# 島根原子力発電所 2 号炉 運転中の原子炉における 格納容器破損防止対策の有効性評価について

高圧溶融物放出／格納容器雰囲気直接加熱  
原子炉圧力容器外の溶融燃料－冷却材相互作用  
溶融炉心・コンクリート相互作用

令和 2 年 1 月  
中国電力株式会社

## 4. 審査会合での指摘事項に対する回答

図62-1 窒素ガス代替供給設備概要図

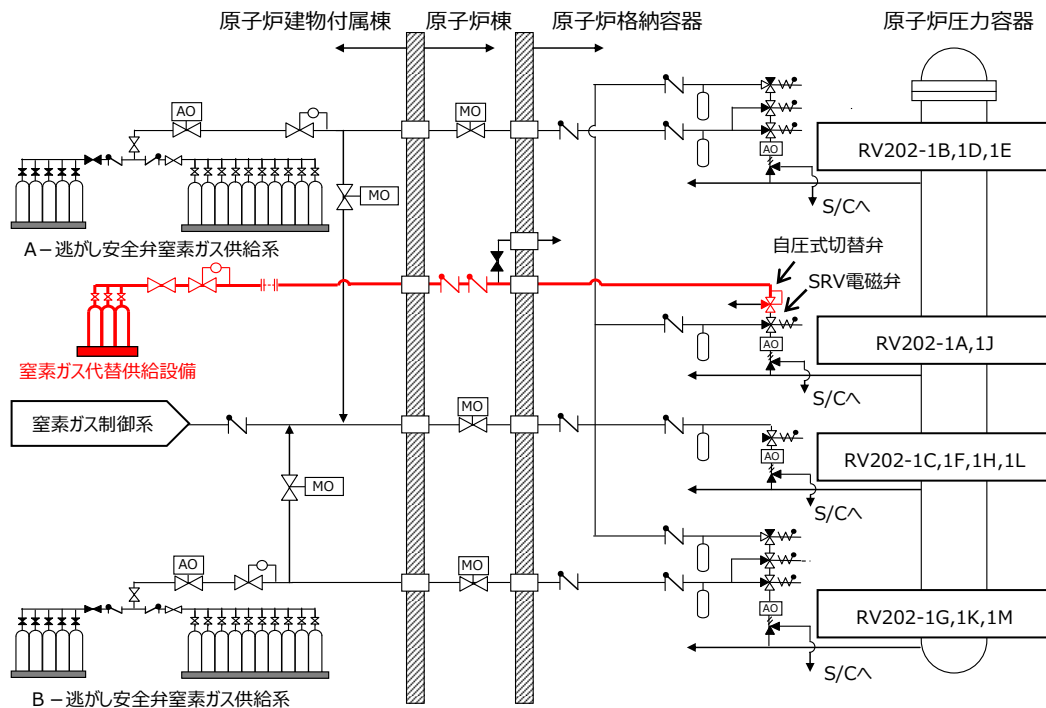
- 指摘事項 (第182回審査会合 (平成27年1月15日) DCH)  
代替減圧について詳細に説明すること。

- 回答
  - 原子炉冷却材圧力バウンダリを減圧するための重大事故等対処設備として、逃がし安全弁窒素ガス供給系及び主蒸気逃がし安全弁用蓄電池を整備する他、自主対策設備として窒素ガス代替供給設備を整備する。
  - 窒素ガス代替供給設備は、逃がし安全弁窒素ガス供給系と独立性、位置的分散を図る設計とする。自圧式切替弁をSRV電磁弁の排気ポートに設置し、窒素ガスをSRV駆動用アクチュエータに供給することで、電磁弁を操作することなく2個のSRV (自動減圧機能なし)を開操作可能とする。

図75-1 積算水素発生量の時間変化  
(自動減圧機能付き逃がし安全弁全弁 (6 個))

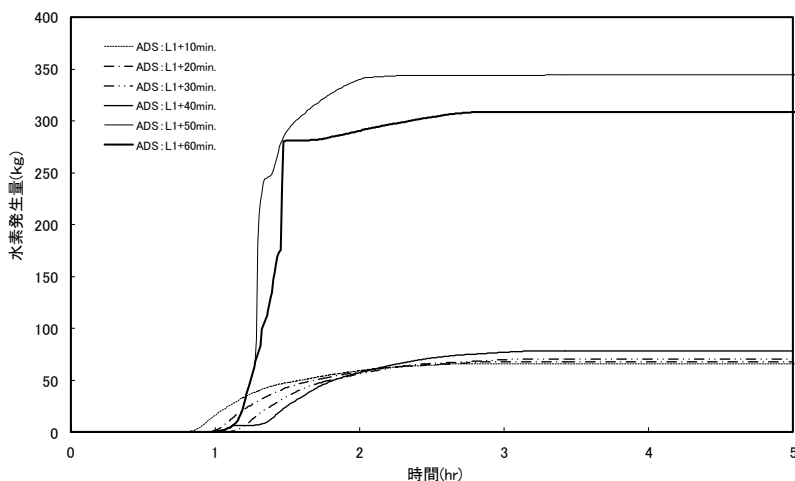
- 第182回審査会合（平成27年1月15日）DCH
  - ・ 格納容器破損防止対策として逃がし安全弁を2弁開ける根拠を説明すること。
  - ・ 原子炉の水位計の信頼性について示すこと。
- 第274回審査会合（平成27年9月15日）FCI  
原子炉減圧のタイミングの違いによる水素発生量の評価が表1のようになった理由を整理して説明すること。

- 原子炉へ注水できない場合の原子炉減圧のタイミングを決定するため、原子炉水位が「原子炉水位低（レベル1）」に到達してから10分、20分、30分、40分、50分、60分後のそれぞれのタイミングで自動減圧機能付き逃がし安全弁6個により原子炉減圧する場合の解析により水素の積算発生量を評価した。評価の結果、表75-1及び図75-1に示すとおり、原子炉水位低（レベル1）到達後40分と50分後の間に大きな差が表れた。  
本評価結果から、酸化反応（ジルコニウム－水反応）が活発になる前の、原子炉水位（レベル1）到達後40分までに原子炉減圧を実施することが望ましいと判断できる。この時の原子炉水位が、燃料棒有効長底部から燃料棒有効長の20%上（BAF+20%）であることから、原子炉減圧タイミングをBAF+20%としている。

- また、表75-2に示すとおり、自動減圧機能付き逃がし安全弁の個数について、6個、2個、1個にて原子炉減圧した場合の評価を実施しており、1個の場合は水素発生量が大きくなっている。また、6個の場合よりも2個の場合の方が、炉内蒸気流量が小さいことから、被覆管に対する負荷が小さいものとする。低圧注水がある場合、水位回復の観点から早めに減圧すべきであるが、低圧注水がない場合は出来るだけ燃料破損を遅らせる観点から2弁減圧を採用する。  
水素発生量については、減圧が遅くなるほど蒸気量は小さくなるが炉心ヒートアップは進むこともあり、減圧時間の遅い方が水素発生量は多くなる傾向となっている。水素発生量、及び被覆管の荷重を低く抑える観点から、減圧時に開放する適切な弁数として2個を設定する。上記より、原子炉への注水ができない場合には、BAF+20%に到達後、自動減圧機能付き逃がし安全弁2個にて原子炉を減圧する。

図1-1 溶融炉心の組成の推移

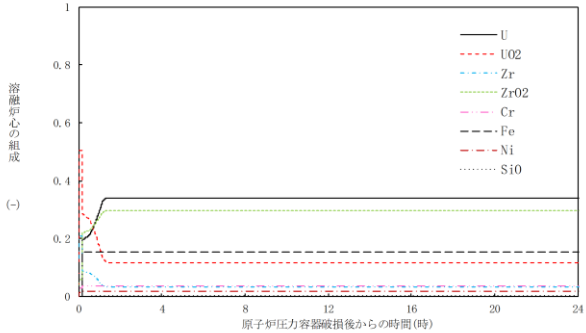
- 第142回審査会合 (平成26年9月30日) PRA  
ペDESTAL内に落ちた溶融デブリの体積について、炉内構造物や注水された水など、燃料以外の物が網羅的に考慮されていることを説明すること。
- 第182回審査会合 (平成27年1月15日) MCCI
  - ・ ペDESTAL注水量に関して、細粒化したものがペDESTAL上部等から漏れることはないか説明すること。
  - ・ ペDESTALに落下するデブリの組成について説明すること。
- 第205回審査会合 (平成27年3月10日) MCCI  
デブリ堆積厚についてペDESTAL内の構築物の取扱いを説明すること。
- 第274回審査会合 (平成27年9月15日) MCCI  
比重等のデータを記載するとともに、デブリが均一に広がらない場合にどうなるかなど、形状の不確かさに繋げて資料を作成すること。

- MCCIの評価においては、全炉心に相当する量が溶融炉心としてペDESTALに落下するものとしており、この溶融炉心には燃料以外に、制御棒や炉心支持板等の炉内構造物を考慮している。ペDESTAL内へ落下するコリウム重量及び体積を表1-1に、溶融炉心の組成の推移を図1-1に示す。

図65-1 デブリ堆積高さの概念図

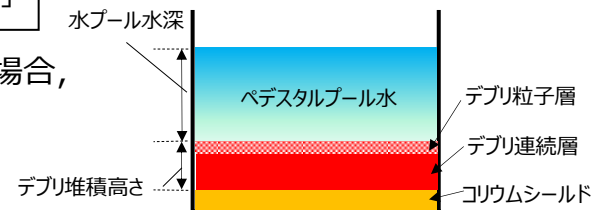
- 第182回審査会合（平成27年1月15日）FCI
  - ・ ペDESTAL床面の水位の設定の妥当性について説明すること。
  - ・ ペDESTAL下部の注水の形態について、検討すること。
- 第184回審査会合（平成27年1月20日）格納容器過圧・過温破損
  - 格納容器下部注水による水位の適切性については、FCIの議論の後、再度議論するので、準備しておくこと。

- 第182回審査会合においては、MCCI緩和のために初期水張りの水位を高く設定するという考えから、「ドライウェル床面と同じ高さ」に設定していたが、以下の特徴を考慮し、落下した溶融デブリが冠水できる範囲で水位をできるだけ低くする方針とした。

- ✓ コリウムシールド上面から2.4m（ドライウェル床から1m下）とした場合、

- ・ 粒子化の影響（粒子化割合38%、ポロシティ0.5）を考慮した場合のデブリ堆積高さ：約1.6m
- ・ 粒子化したデブリの範囲を除いた水プール水深：約2m

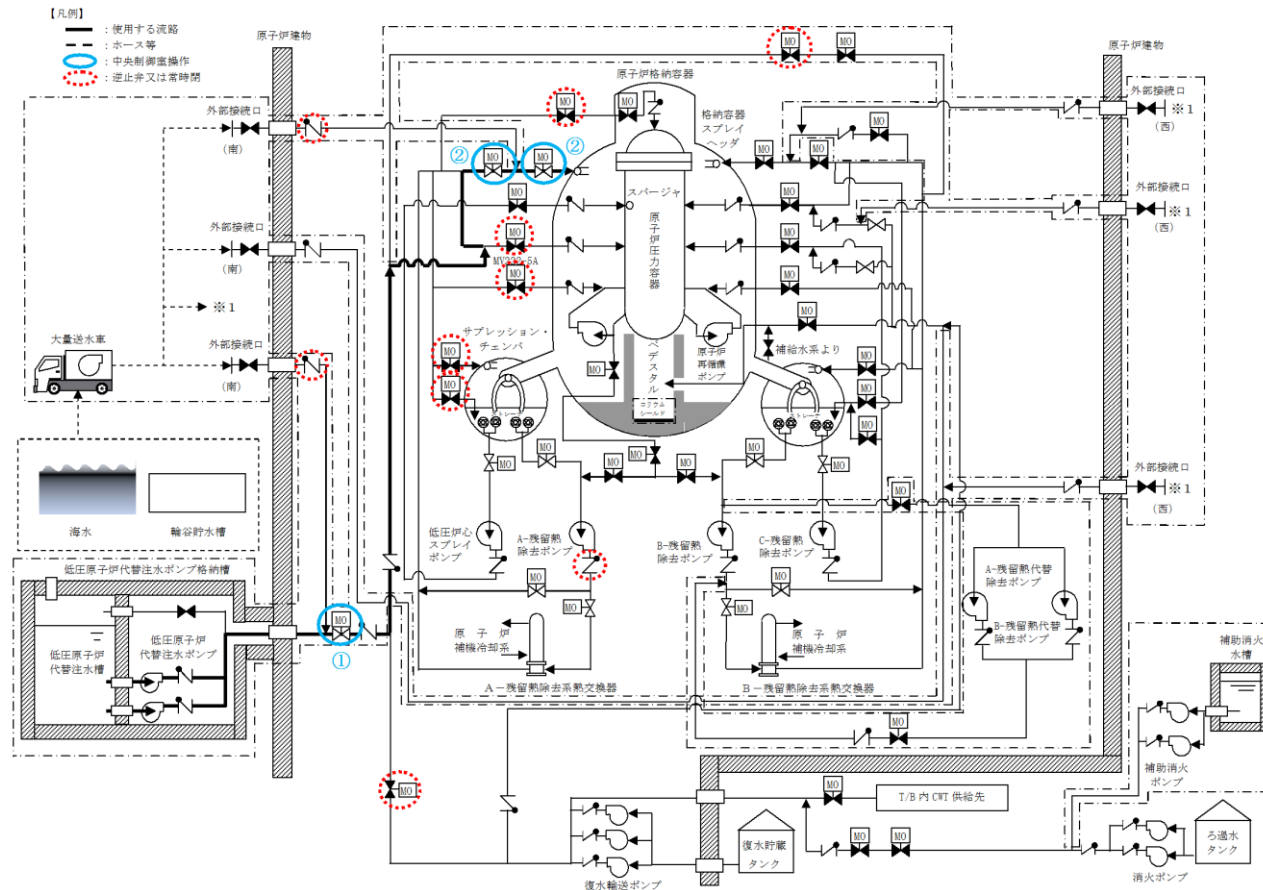
- 第182回審査会合（平成27年1月15日）FCI, MCCI
  - ・ ペDESTAL注水について、開けなくてはならない弁の駆動源、閉める必要がある弁が閉められることについて、まとめて説明すること。
  - ・ ペDESTAL注水の方法を説明すること。
  - ・ ペDESTALに注水し、水位計といった設備で注水が確認できることを示すこと。
- 第205回審査会合（平成27年3月10日）MCCI
  - ペDESTALの注水を確実にできることを説明すること。
- 第274回審査会合（平成27年9月15日）FCI
  - 下部注水の運用に合わせた水位監視の考え方を検討すること。

- ペDESTAL代替注水系の概要図を図66-1及び図66-3に示す。また、格納容器代替スプレイ系（可搬型）によるペDESTAL注水の概要図を図66-2に示す。  
図66-1、図66-2及び図66-3に示す、電動弁（①）は、常設代替交流電源設備から給電可能であり、電動弁（②）は、非常用交流電源に接続されており、常設代替交流電源設備からも給電可能である。手動弁（③）については、屋外であり、高線量にならないため、操作可能である。  
また、ペDESTAL代替注水系の注水配管から分岐している配管には、逆止弁又は常時閉運用の弁があり、注水時に他系統へ流出することはない。
- ペDESTAL注水の実施条件について  
ペDESTAL注水の実施条件については、原子炉圧力容器下鏡温度指示値が300℃に到達した時点でペDESTALへ水張り（ペDESTAL水位2.4m）を実施する。なお、原子炉圧力容器下鏡温度の300℃到達は、原子炉圧力容器温度（S A）により確認し、いずれか1点が300℃に達した時点で判断する。

図85-1 格納容器スプレイのペDESTALへの流入経路の概要図

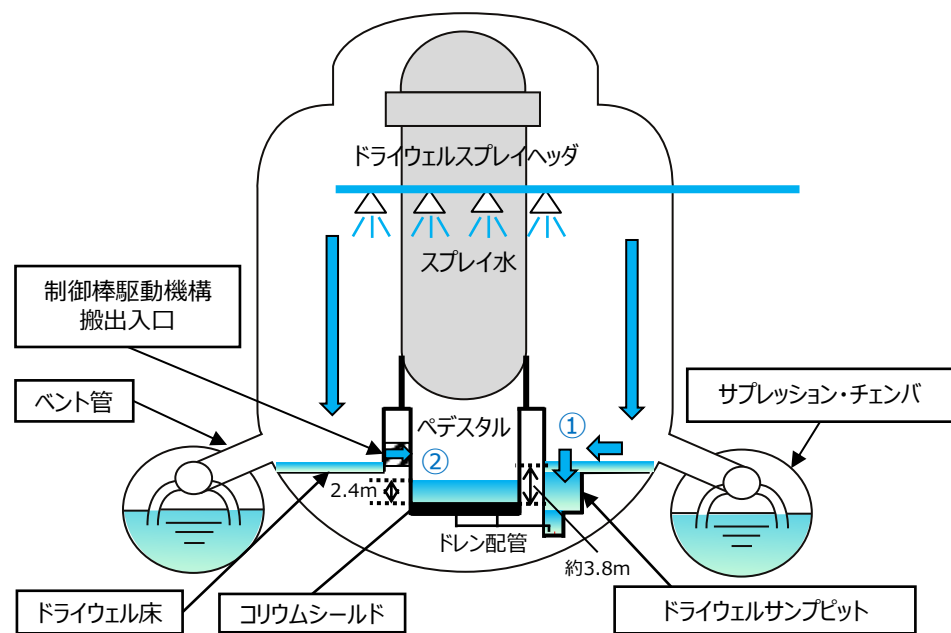
- 第184回審査会合（平成27年1月20日）格納容器過圧・過温破損  
ドライウエルの水位を考慮に入れて、格納容器スプレイの手順を説明すること。
- 第274回審査会合（平成27年9月15日）MCCI  
LOCAが起きたときの流入量などを踏まえて下部注水の運用について十分に検討すること。

- 格納容器破損防止対策として、原子炉圧力容器下鏡温度が300℃に到達した時点でペDESTAL注水を開始し、ペDESTALに2.4mの初期水張りを実施する運用としている。
- 従来、DCH対策としての継続的な原子炉の減圧については、高温環境下における逃がし安全弁の開保持機能は維持可能であることを確認したため、原子炉圧力容器破損前における格納容器雰囲気温度の上昇を抑制し、逃がし安全弁の環境条件を緩和する目的での格納容器スプレイは実施していなかったが、減圧機能の重要性に鑑み、更なる信頼性向上のため、格納容器スプレイを実施することとした。
- 格納容器スプレイを実施することにより、格納容器の温度が低下し、逃がし安全弁の環境条件の緩和によって裕度の確保が可能である。また、島根2号炉のようなMark-I改良型格納容器では、スプレイ水がペDESTALに流入し、ペDESTALの水位が上昇するという特徴を踏まえ、原子炉圧力容器の下部から溶融炉心が落下するまでに、格納容器スプレイによってペDESTALに溶融炉心の冷却に必要な水位及び水量を確保するとともに格納容器冷却を実施する運用としている。

- ① スプレイ水は各フロアの床の開口部（グレーチング）より原子炉格納容器最下階のドライウェル床に流下する。ドライウェル床に流下したスプレイ水は，ドライウェル床面を流れ，ドライウェルサンプルピットに流れ込む。その後ドライウェルサンプルピット水位が上昇し，満水になるとドライウェル床面に水が溜まる。
- ② ドライウェル床面に溜まった水の水位が上昇すると，ベント管入口下端の高さより，ペDESTAL開口部である制御棒駆動機構搬出入口下端の高さの方が低いため，サブレーション・チェンバ側に流出することはなく，制御棒駆動機構搬出入口よりペDESTALに流入する。

図70-1 格納容器圧力の推移

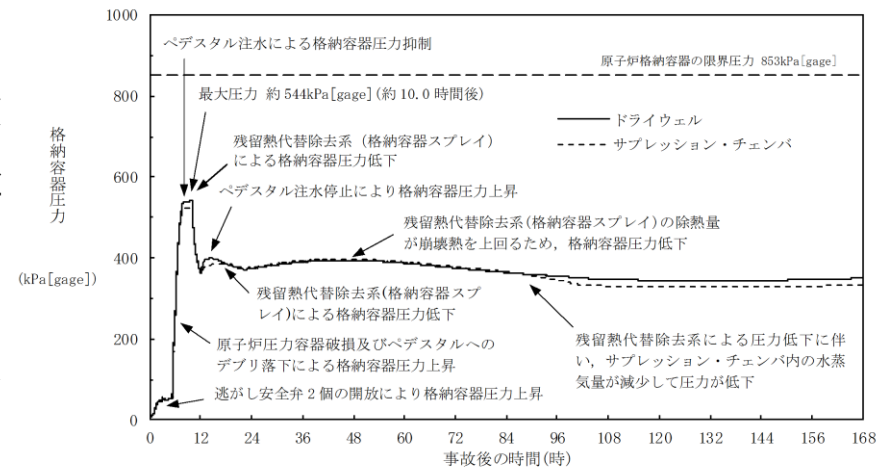
- 第182回審査会合（平成27年1月15日）MCCI
  - ・ 格納容器圧力の推移に関し，格納容器スプレイ及びフィルターベントまでの時間を説明すること。
  - ・ MCCIで生成するガスによる格納容器への静的負荷を説明すること。
- 第184回審査会合（平成27年1月20日）格納容器過圧・過温破損
  - 格納容器の静的負荷の観点から，評価した2つの事故シーケンスの包絡性を説明すること。

- 評価事故シーケンス「溶融炉心・コンクリート相互作用」における格納容器圧力の推移を図70-1に示す。図70-1に示すとおり，事象発生から10時間後に残留熱代替除去系の運転を開始することによって格納容器圧力の上昇は抑制され，その後，徐々に低下するとともに，ペDESTALの溶融炉心は安定的に冷却される。
- 溶融炉心・コンクリート相互作用による可燃性ガスの発生については，ペDESTAL壁面のコンクリート侵食量が約0.04mであるため，約11kgの可燃性ガス及びその他の非凝縮性ガスが発生するが，本評価事故シーケンスでは，ジルコニウム－水反応によって約423kgの水素ガスが発生することを考慮すると，溶融炉心・コンクリート相互作用による可燃性ガス及びその他の非凝縮性ガスの発生が格納容器圧力に与える影響は小さい。

図77-1 「DCH」の作業と所要時間

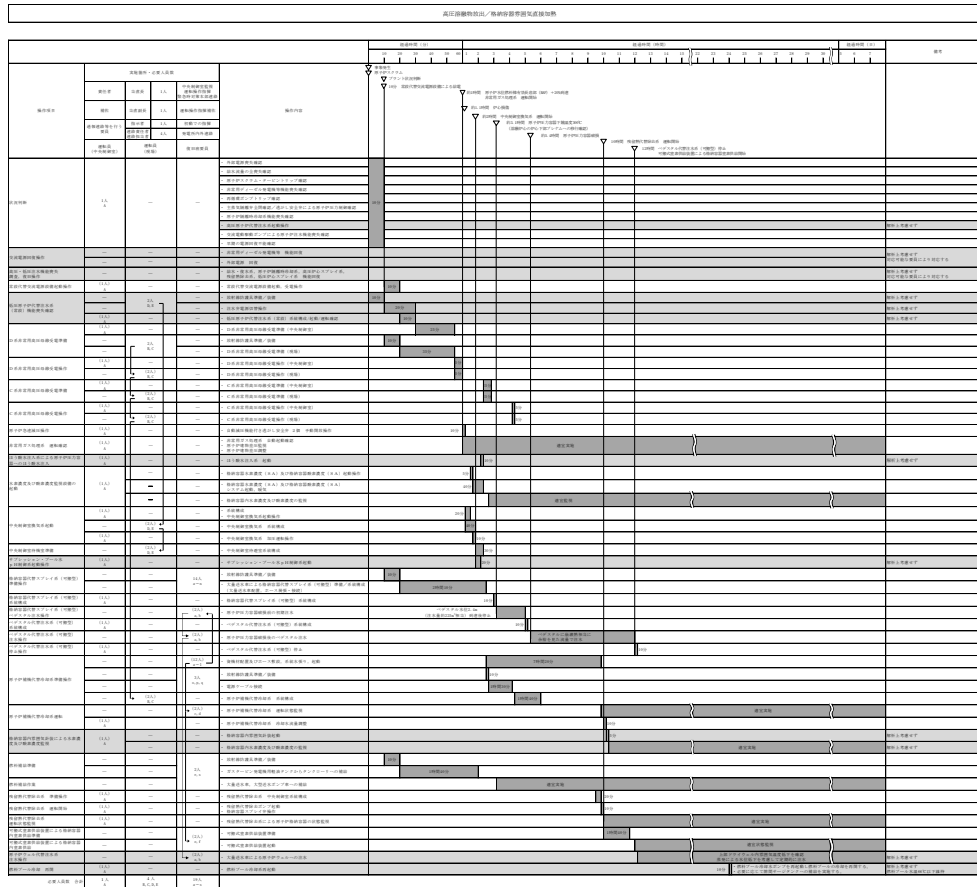
- 指摘事項 (第182回審査会合 (平成27年1月15日) DCH)  
 対応要員の数について, FCI, DCH等個別に示すのではなく, TQUVを含め全体の数を示すこと。
- 回答  
 DCHにおいて, 事象発生からの対応を記載し要員の充足性を確認した。タイムチャートを図77-1に示す。

図136-1 S R V出口温度計の概略設置図

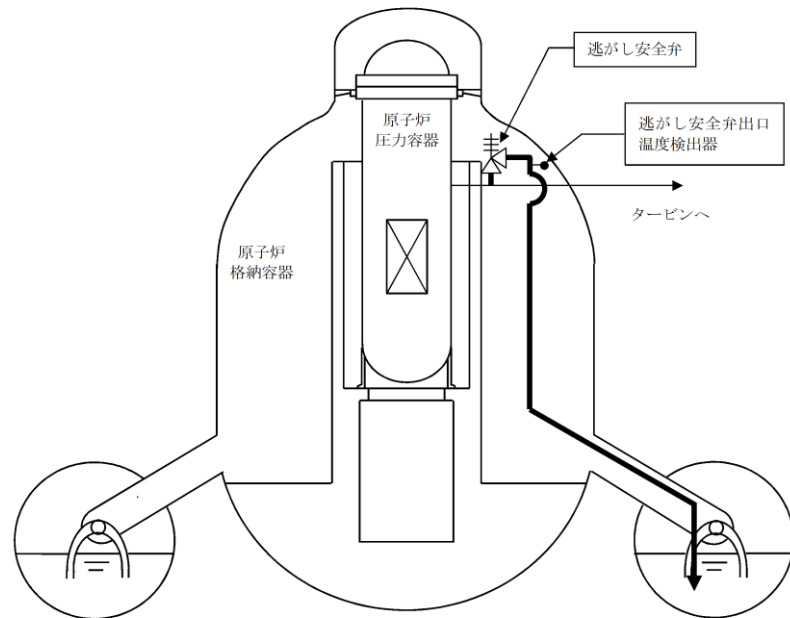
- 指摘事項（第379回審査会合（平成28年7月12日）炉心損傷防止）  
S R Vの排気温度計について位置づけと検知（炉心損傷開始の判断）の可能性について整理すること。

- 回答  
炉心損傷開始の判断は、原子炉格納容器雰囲気放射線モニタ（C A M S）により行いが、逃がし安全弁（S R V）出口温度計による炉心損傷判断の検知性及び位置づけを以下に示す。

- 事故発生後、原子炉水位が低下する過程において、炉心が冠水した状態では、炉心部及び原子炉压力容器ドーム部の温度は、ともに定格原子炉圧力ないしはS R V動作圧力に対応する飽和蒸気温度近傍（ $<300^{\circ}\text{C}$ ）となる。
- 原子炉水位の低下により炉心が露出し、原子炉压力容器ドーム部が過熱蒸気雰囲気となっている状態でS R Vを開放した場合、S R V出口温度計の指示値は、飽和蒸気温度近傍よりも高い温度を示し、指示値はオーバースケールになると考えられる。
- したがって、S R V出口温度により炉心の露出を検知できる可能性があるものの、炉心が露出した場合において、炉心は蒸気冷却等により健全性を維持しており、炉心損傷に至っていないことが考えられ、炉心損傷検知の判断としては不確実さが大きい。

- S R V出口温度計による炉心損傷検知の判断は不確実さが大きいと考えられることから、C A M Sによる確認ができない場合の炉心損傷検知の代替手段は原子炉压力容器温度としており、S R V出口温度計は炉心損傷検知の代替手段として位置付けていない。
